AG-MI-2015-01-C-EN - 压接 10 mm² 导线

Calidus 系列号 C00349 到 C00376 (含)

厂家信息 (MI)

图1 - 压接不正确的接头

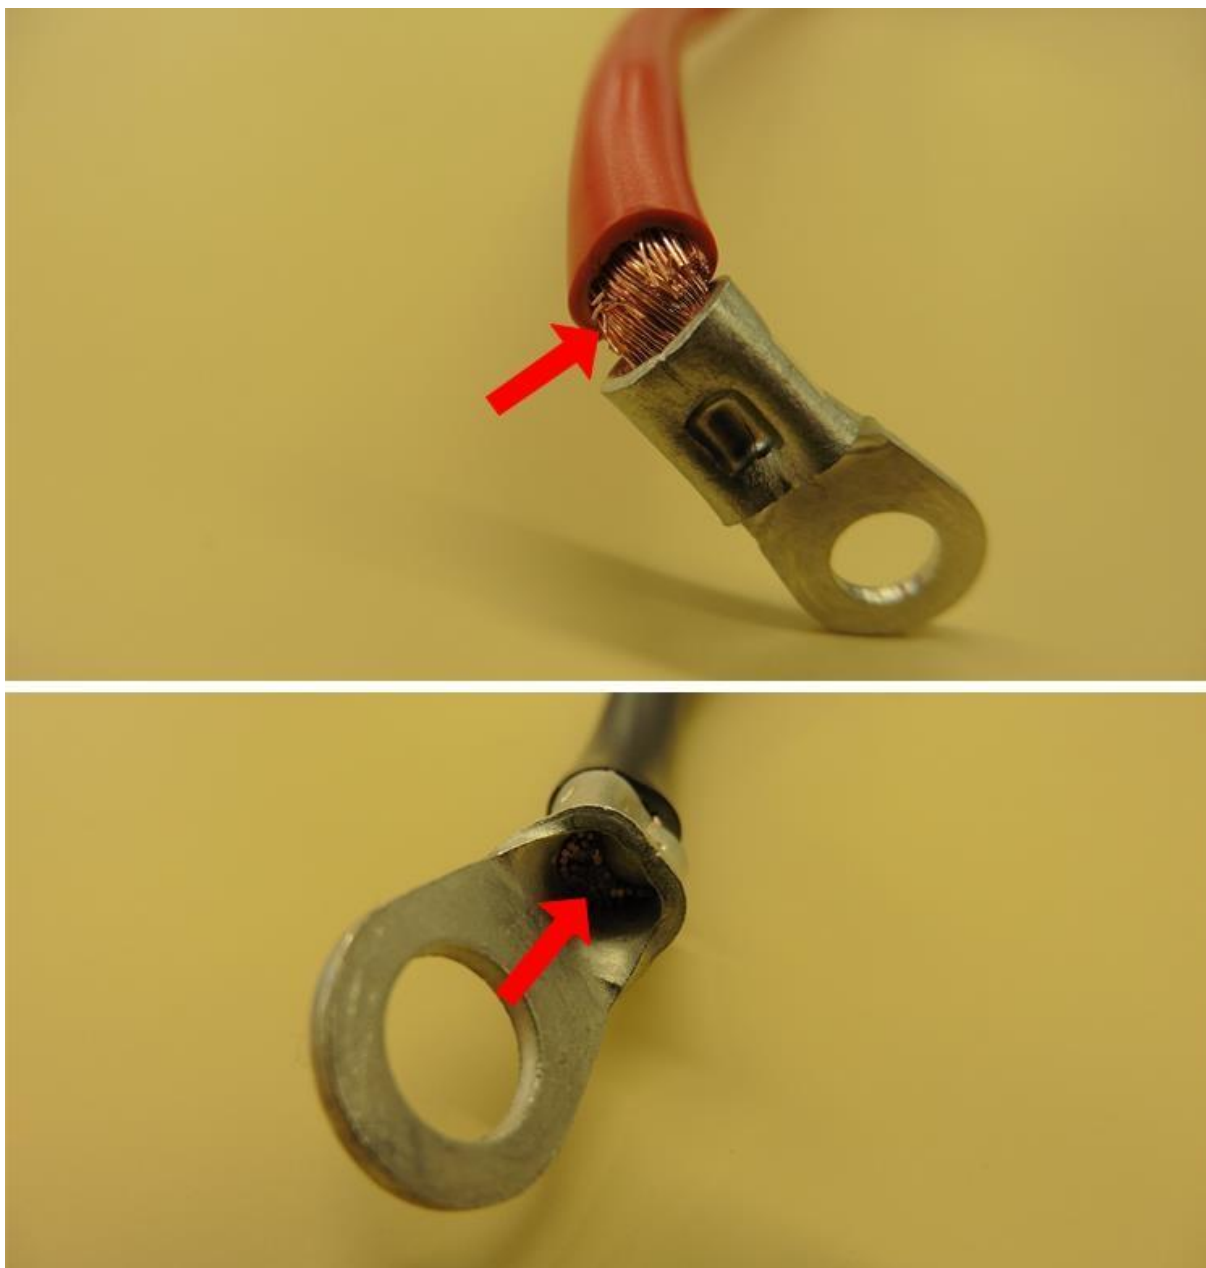
质量检查中发现配件包C. EL29-kit中10 mm² 导线的压接不精确

更换配件包C. EL29中的10 mm² 导线。

- 1 更换电瓶连接电缆 (C.EL29.23.04 / 红色/ 10 mm² / 导线长度：210 mm / 在电瓶高温接头 (L+) 保险丝座 1 25 A - 保险丝之间) 带新配件
- 2 更换启动器连接电缆 (C.EL29.23.02 / 红色/ 10 mm² / 导线长度：270 mm / 在保险丝座 125 A - 保险丝和磁石开关之间) 带新配件
- 3 更换启动器电缆 (C.EL29.19 / 红色/ 10 mm² / 导线长度：325 mm / 在磁石开关和启动器高温接头(L+) 之间) 带新配件
- 4 更换电瓶接地电缆(L-) (C.EL29.20 / 黑色, 10 mm², 导线长度：75 mm /在电瓶接地接头(L-) 和发动机安装架之间) 带新配件
- 5 更换启动器接地电缆(L-) (C.EL29.21 / 黑色, 10 mm², 导线长度：175 mm / 在发动机安装架和水泵之间) 带新配件
